改善箇所説明図

V575A

②主変速レバー

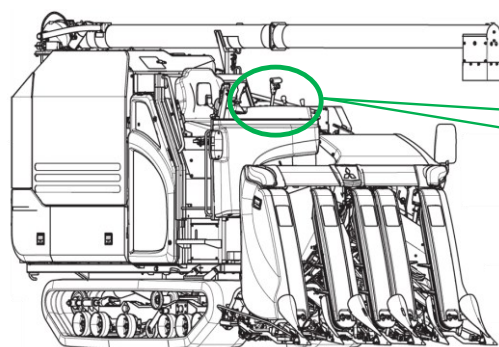
刈取脱穀作業車の主変速レバーにおいて、支点部及び皿ばねの設計検討が不十分なため、主変速レバー支点部に過大な負荷がかかることがある。そのため、そのまま使用を続けると、変速レバー操作が重くなり、最悪の場合、レバー支点部溶接箇所が破損して外れ、走行不能となるおそれがある。

- ①全車両、皿ばねを対策品に交換する。
- ②全車両、主変速レバーを対策品に交換する。
